## 株式会社日立製作所 王禅寺センタ

### 日立教育訓練用原子炉に係る廃止措置計画変更認可申請書

### 1. 変更の理由

### 2. 変更の内容

添5図1 HTR配置図

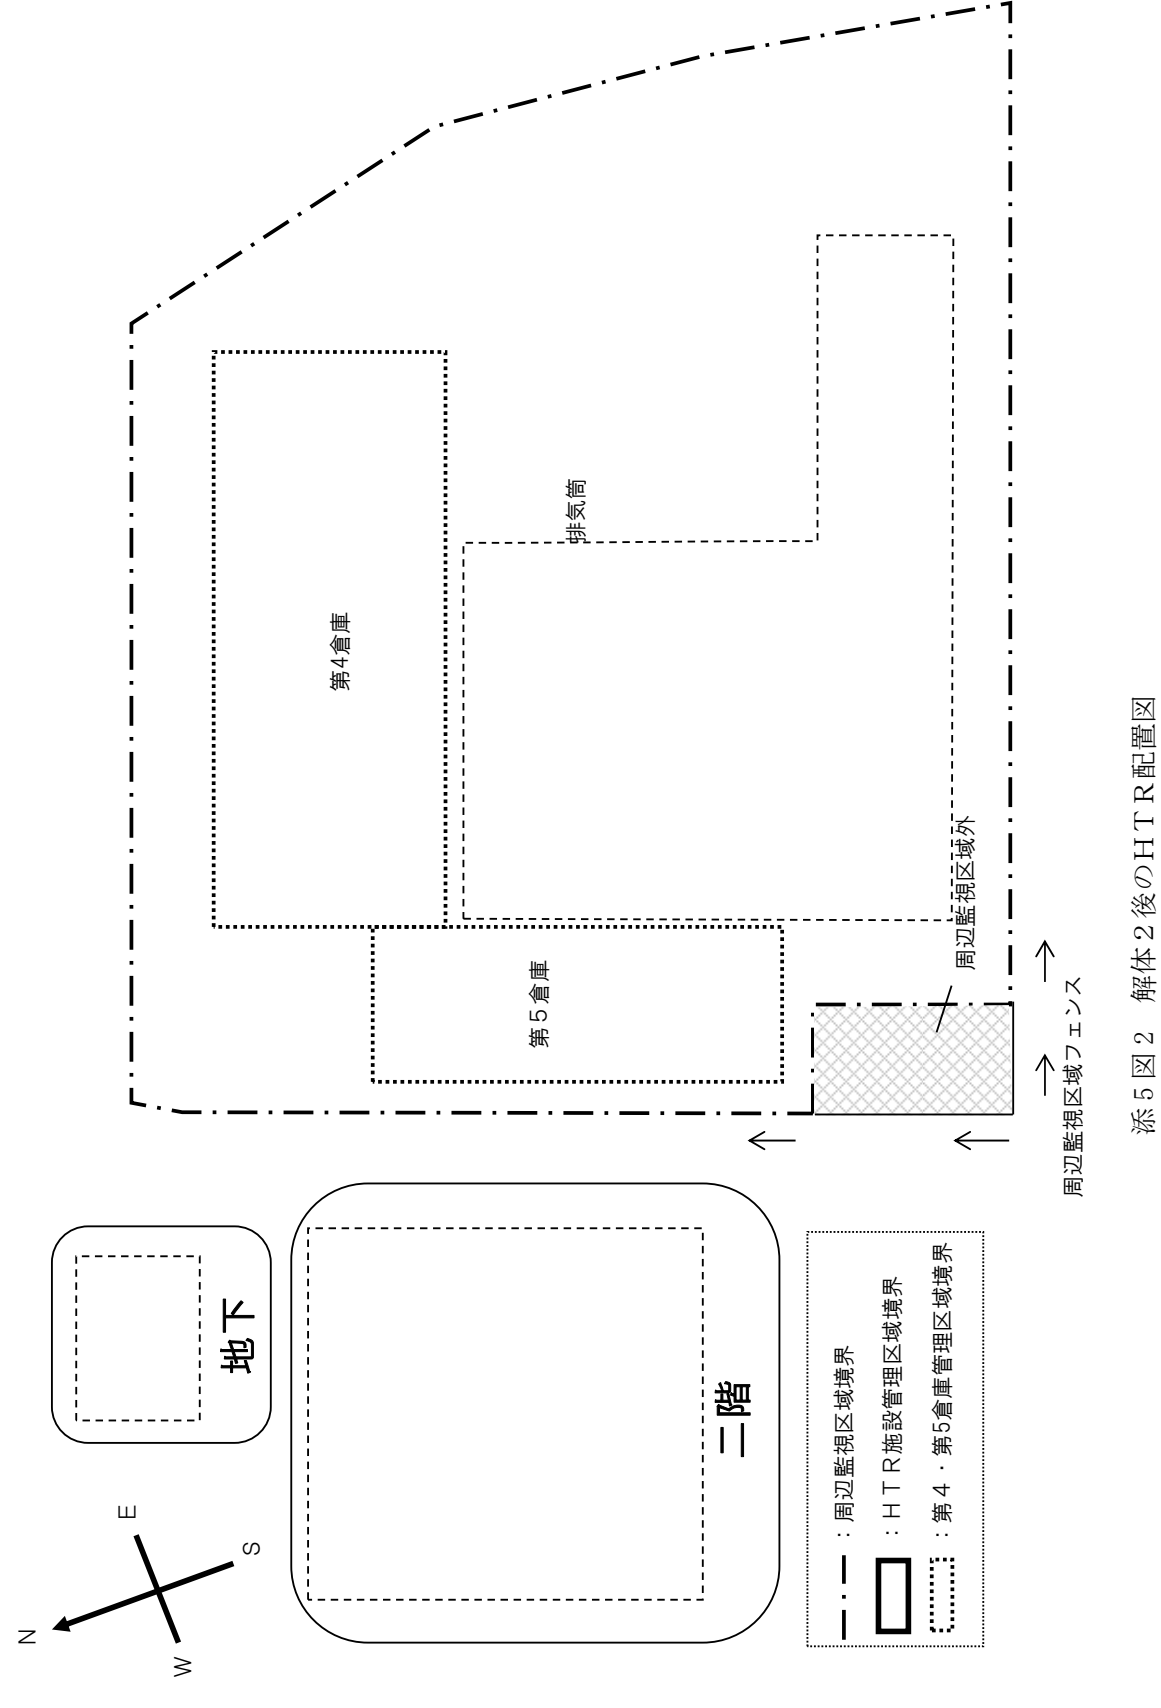
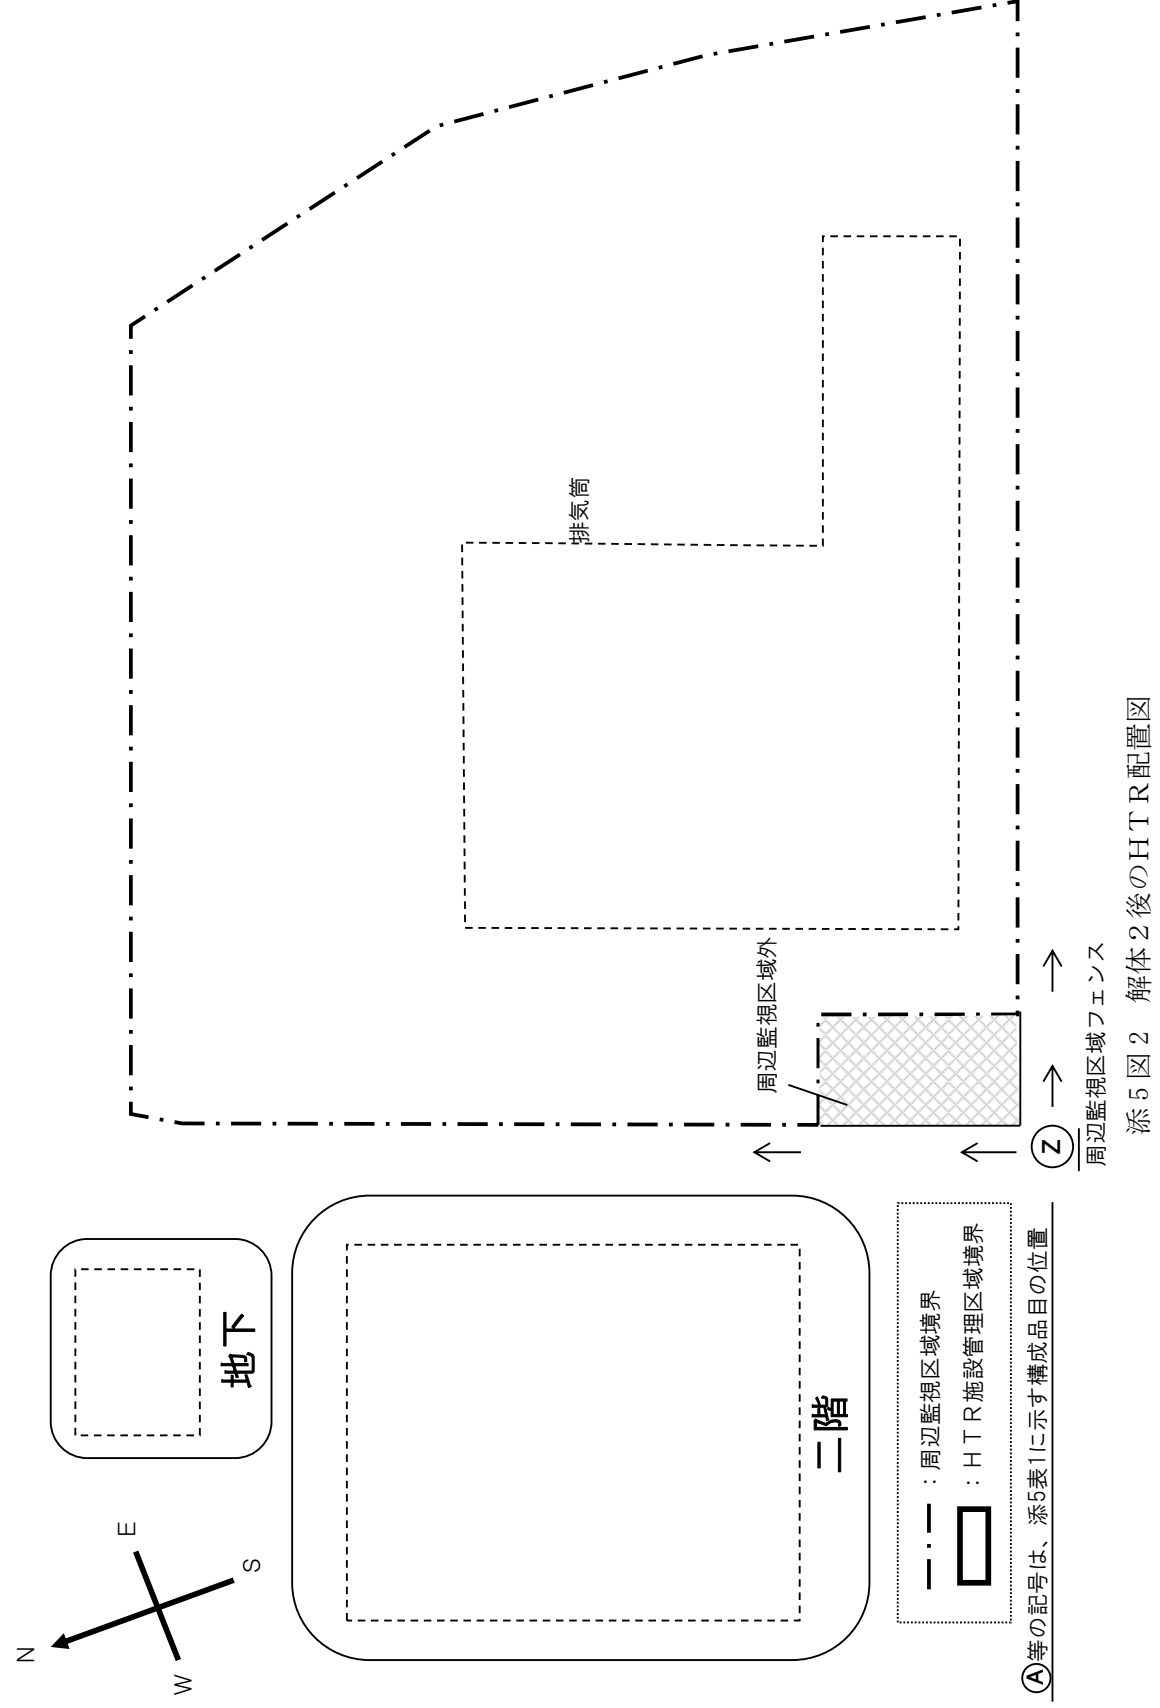
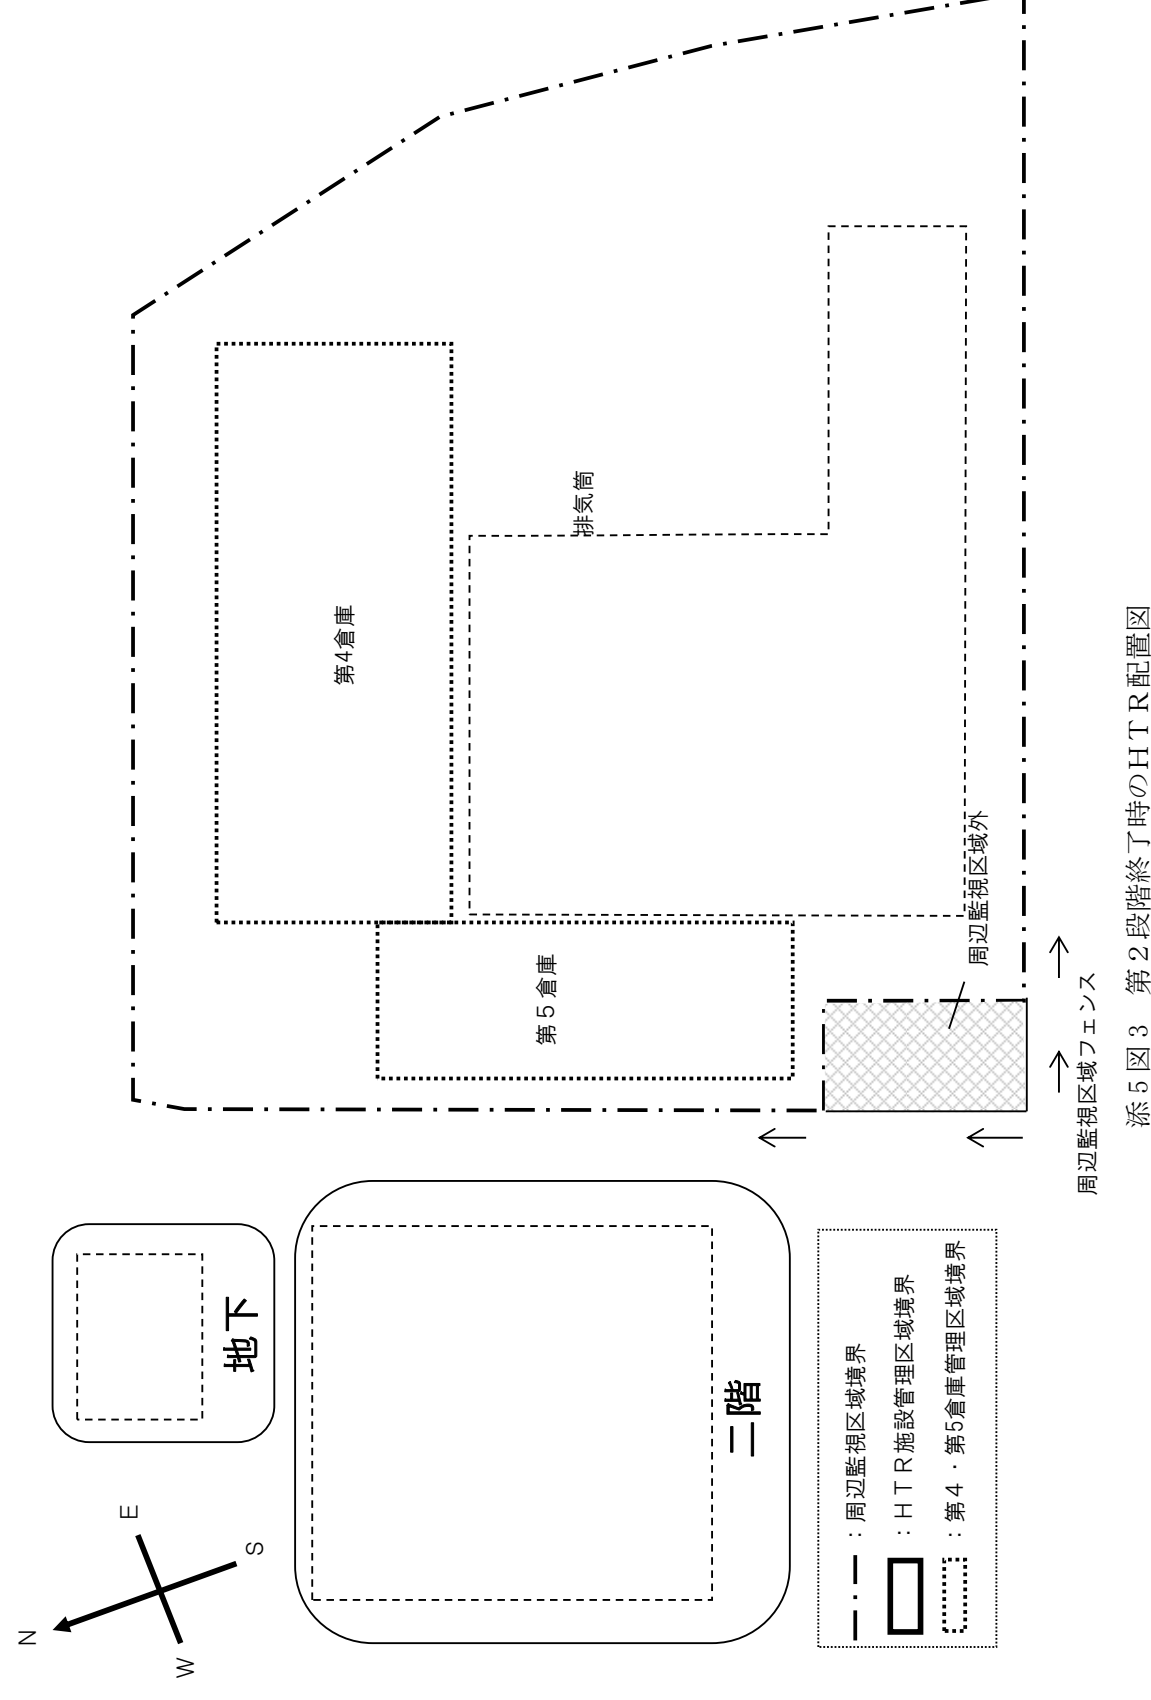
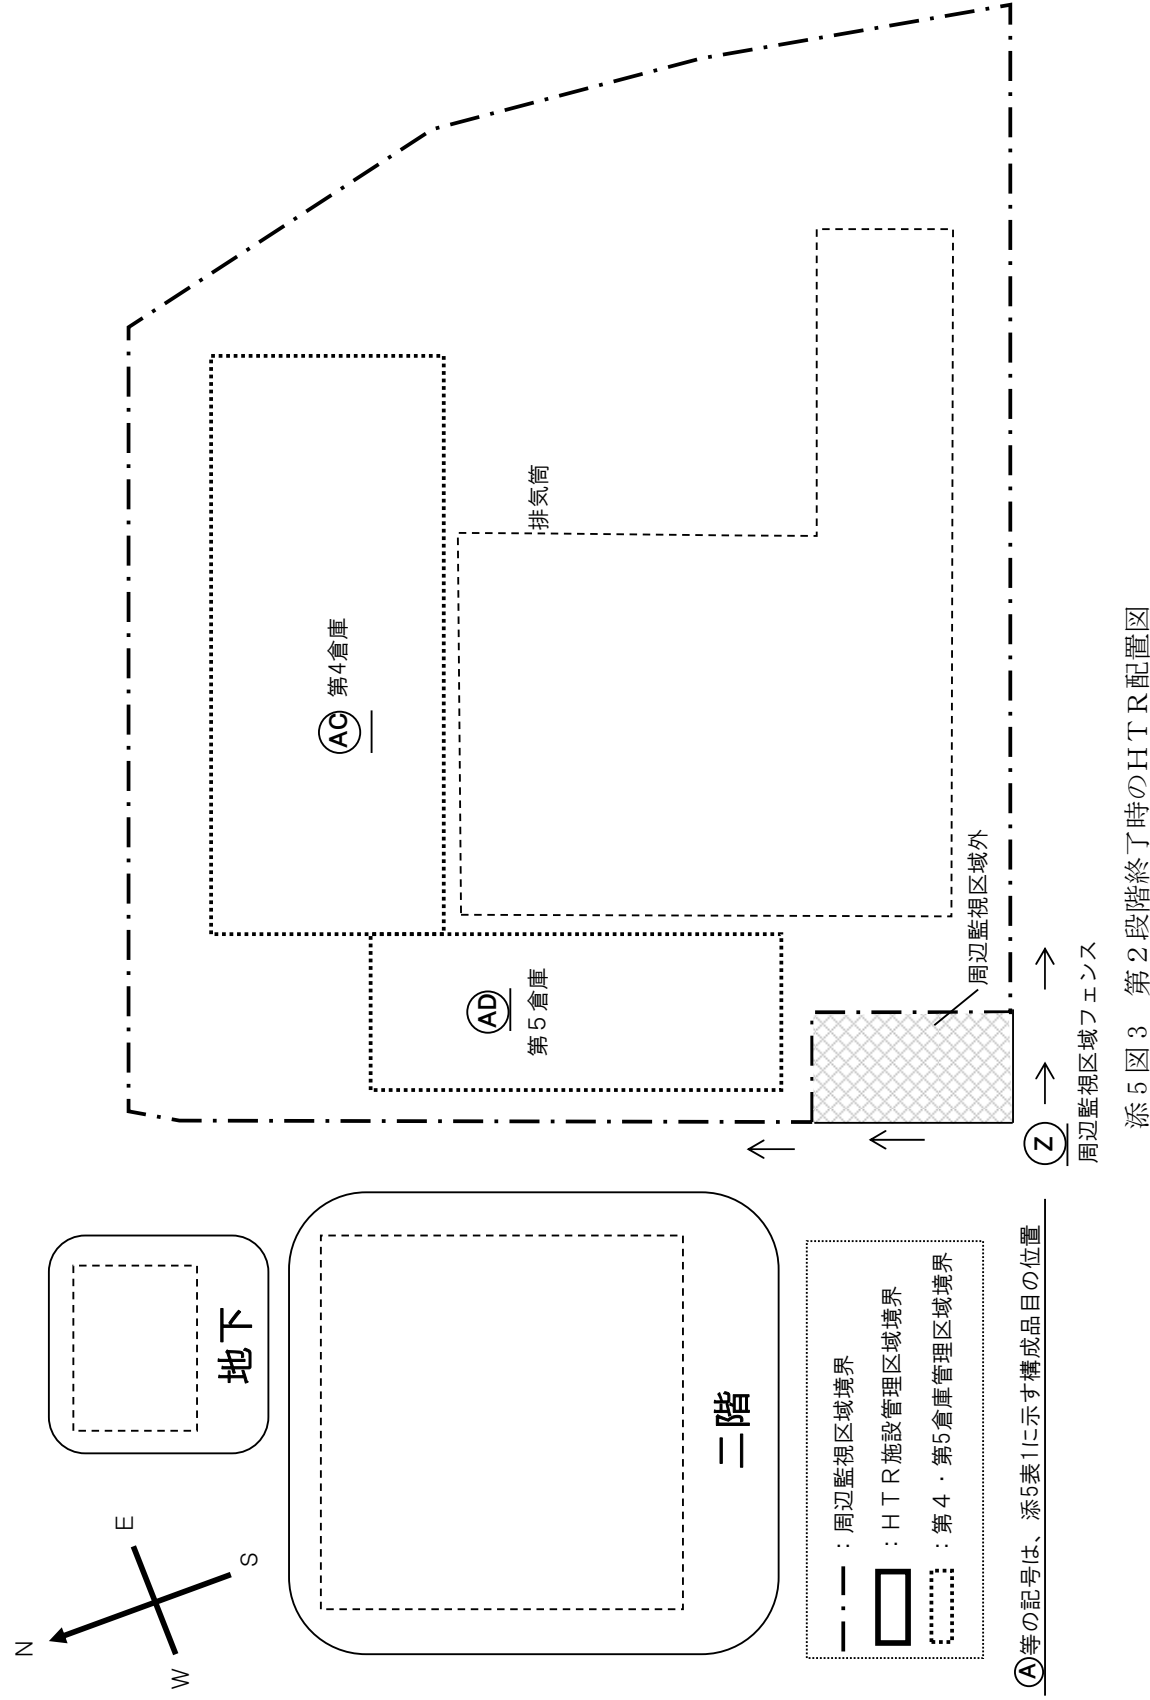
性能維持施設	機能	性能																		
原子炉室 第 4 倉庫 第 5 倉庫	放射性廃棄物保管機能	放射性固体廃棄物を保管できる状態にあること																		
性能維持施設	機能	性能																		
自動火災報知設備	火災感知機能	火災の感知及び発報ができる状態であること																		
消火器 消火ポンプ 防火水槽	消火機能	消火装置が使用できる状態であること																		
高圧受電設備	電源供給機能	自動火災報知設備へ電源供給できる状態にあること																		
<p>添 5.2 維持設備及び維持期間等</p> <p>維持設備及び維持期間、並びにその設備の解体の方法について添 5 表 1 に示す。同表の解体対象の構成品目の位置を、添 5 図 1 に、解体 2 後と第 2 段階終了時の H T R 施設等の構成品目の位置を添 5 図 2、添 5 図 3 に示す。</p> <p>準備室等の解体後の人や車両の動線を確保するため、周辺監視区域境界に設置していたフェンスの設置位置を一部周辺監視区域の外側へ変更する（平成 30 年に実施済）。周辺監視区域境界は不変であるため、フェンス内の周辺監視区域外のエリア（添 5 図 2 内の網掛け部）については H T R 施設としては今後使用しない。</p>	<p>添 5.2 H T R 施設等の位置等</p> <p>H T R 施設の解体対象の構成品目の位置を、添 5 図 1 に、解体 2 後と第 2 段階終了時の H T R 施設等の構成品目の位置を添 5 図 2、添 5 図 3 に示す。</p> <p>準備室等の解体後の人や車両の動線を確保するため、周辺監視区域境界に設置していたフェンスの設置位置を一部周辺監視区域の外側へ変更する（平成 30 年に実施済）。周辺監視区域境界は不変であるため、フェンス内の周辺監視区域外のエリア（添 5 図 2 内の網掛け部）については H T R 施設としては今後使用しない。</p>	<p>(2)</p> <p>(2)</p>
